## Referat

### Helhedsplanudvalget møde 41

**Afholdt den: 06. juni 2017 kl. 17.00-20.00 i ejendomskontoret, Galgebakken.**

# **GALGEBAKKEN**

# BOLIG TYPE B5

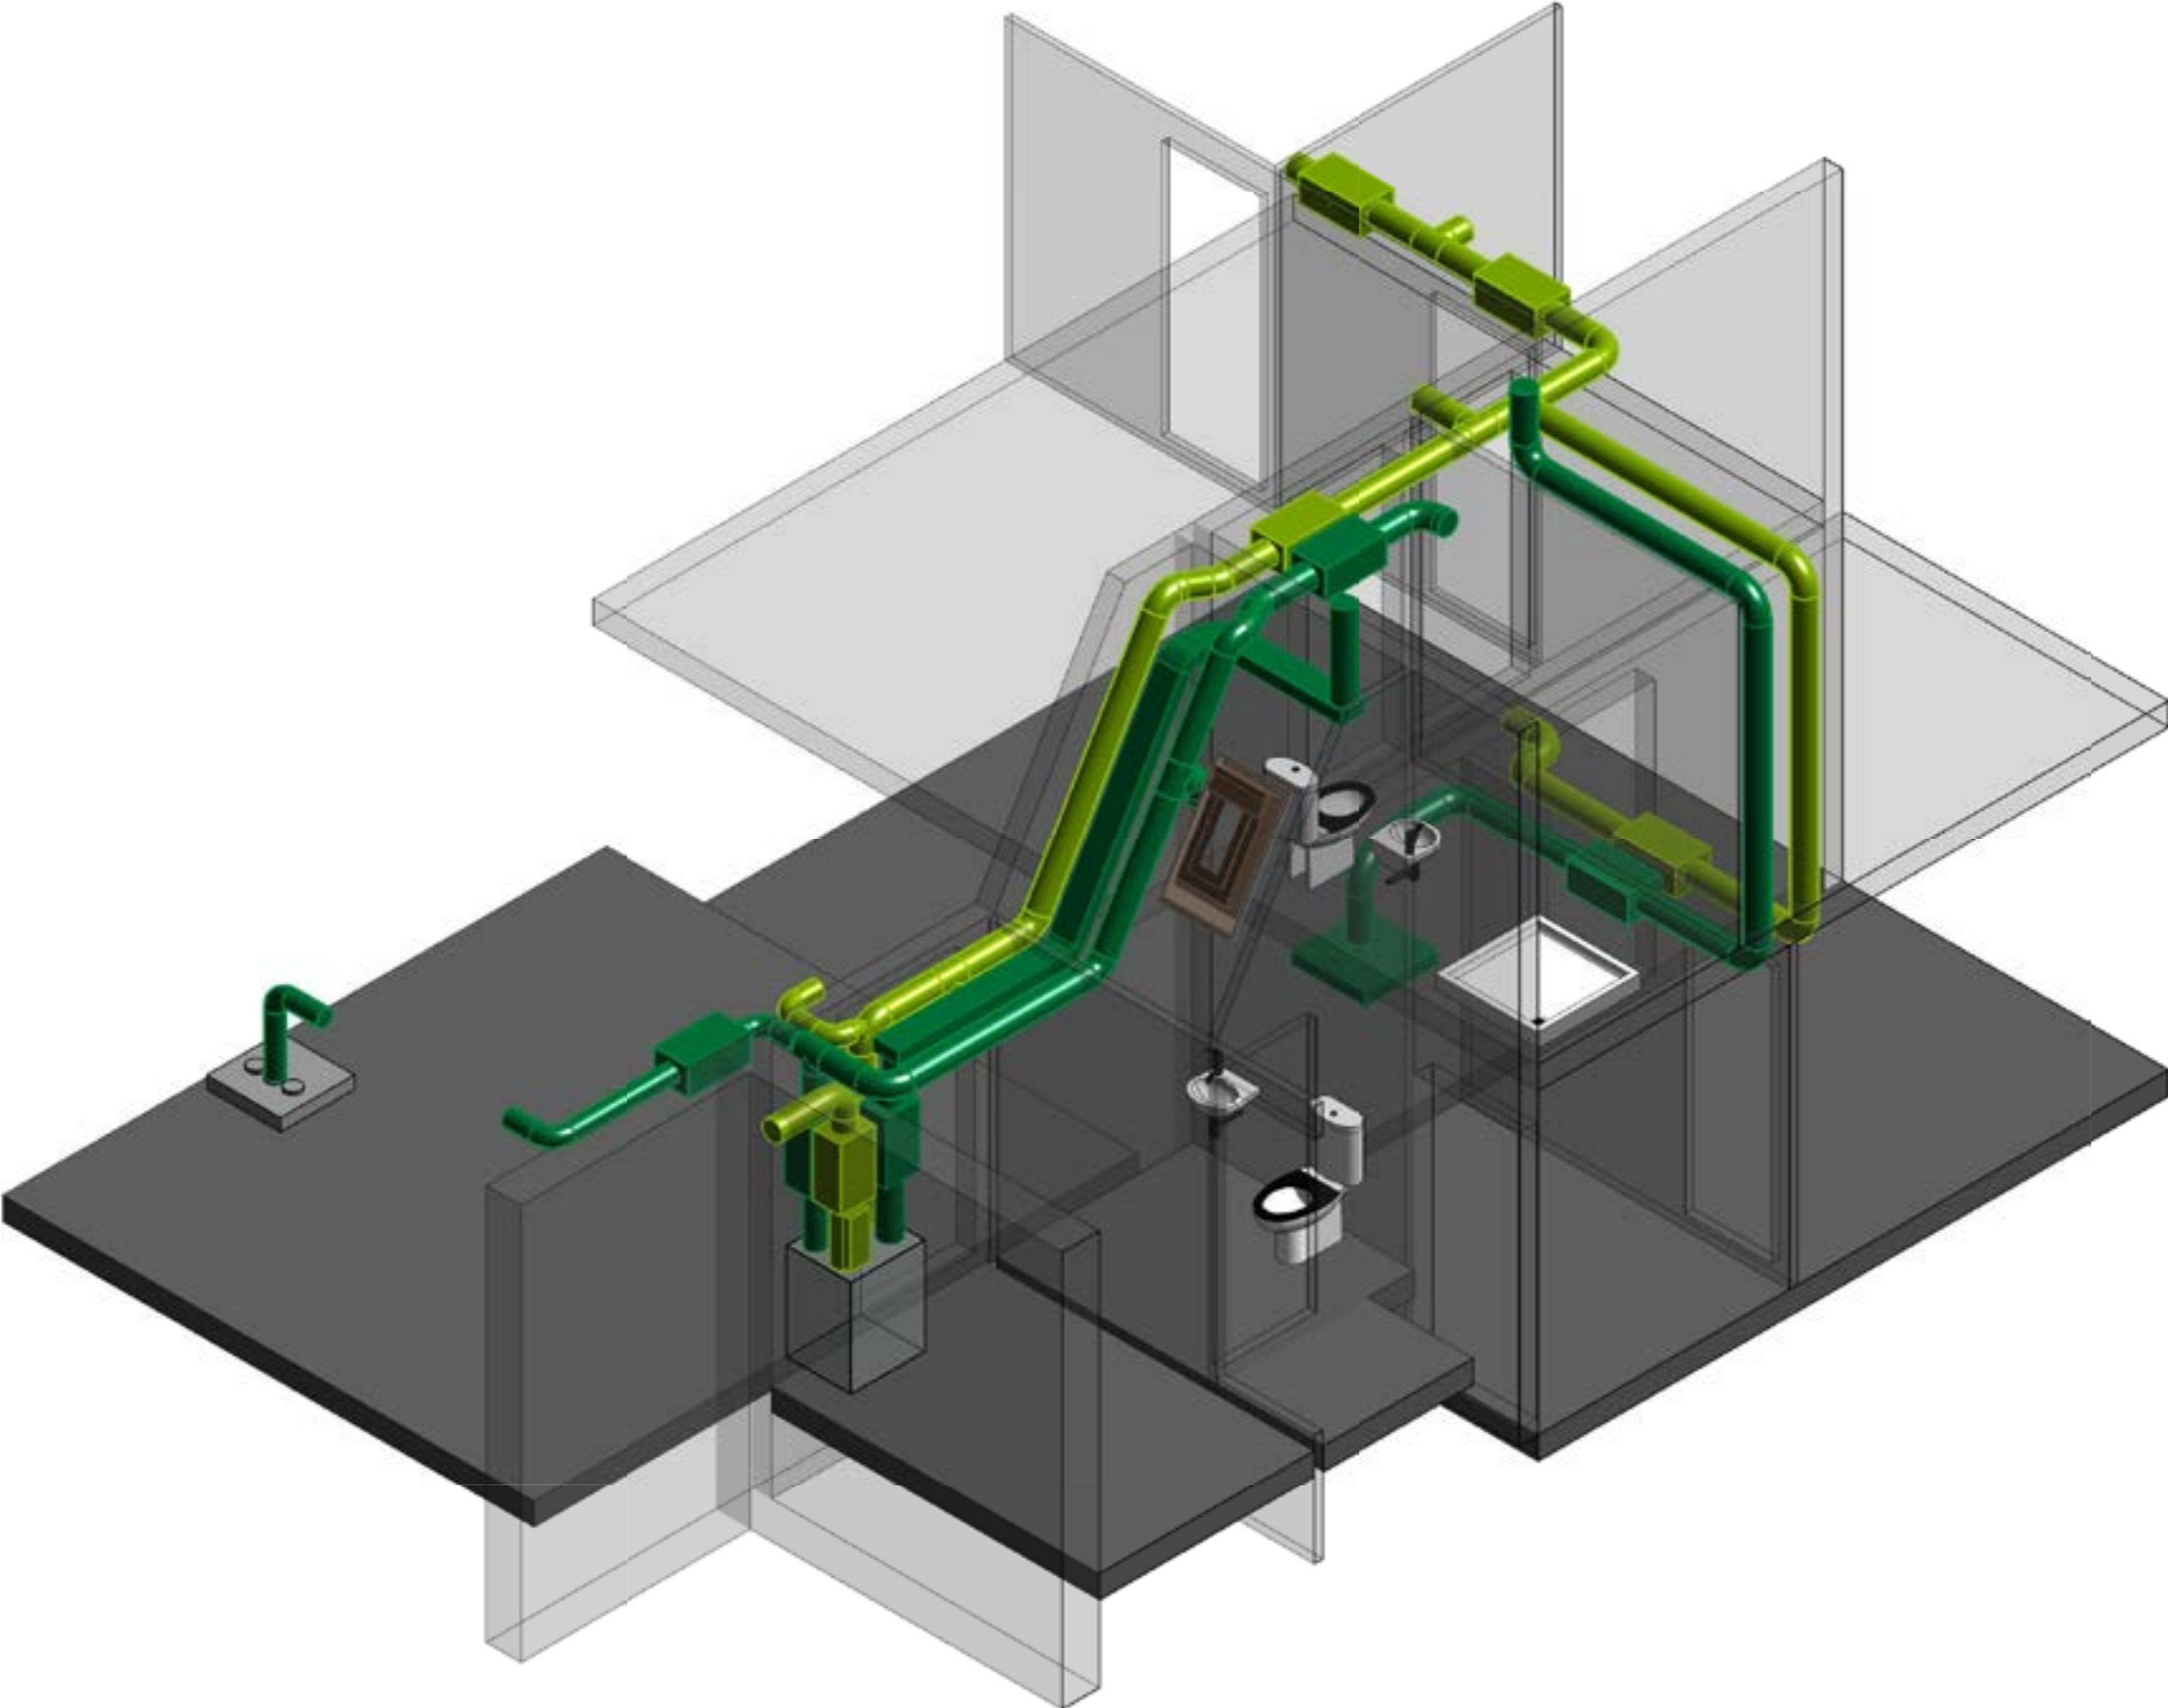
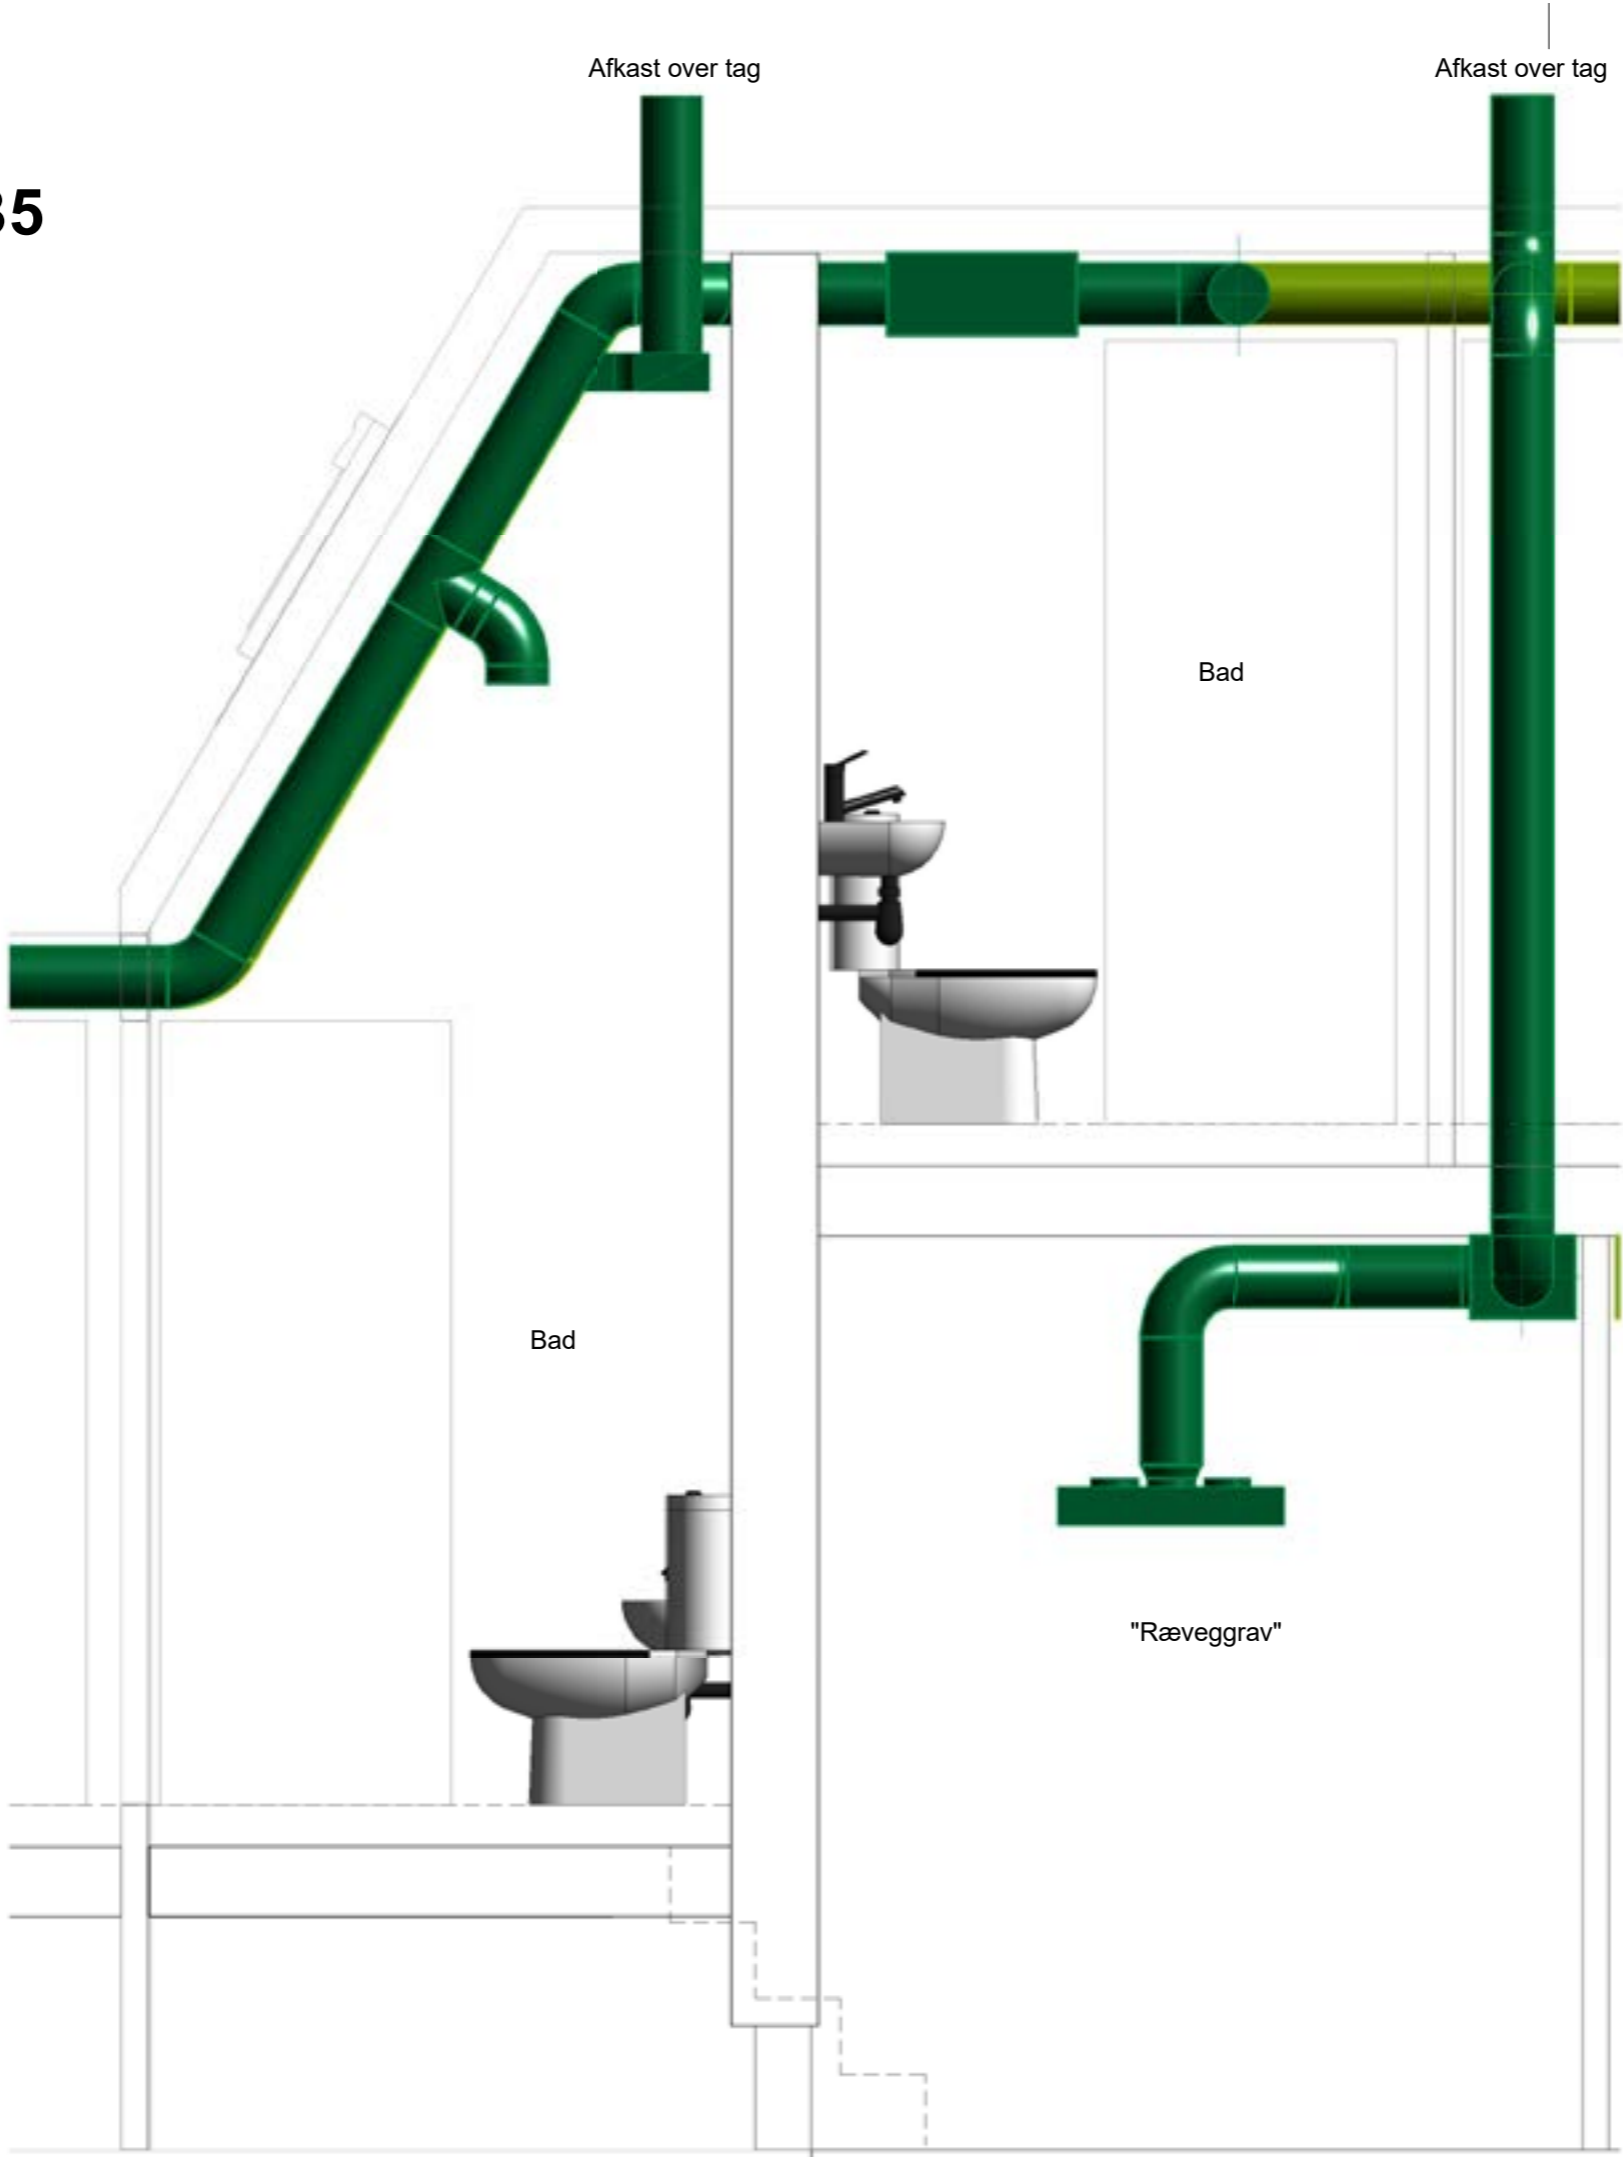
Ét anlæg placeret i entré og emhætte i køkken og "rævegrav". **Udføres i den nye B5 prøvebolig.**

I Type B og C kræves dispensation ved placering i entre af kommunen iht. tegninger der blev vist på mødet.
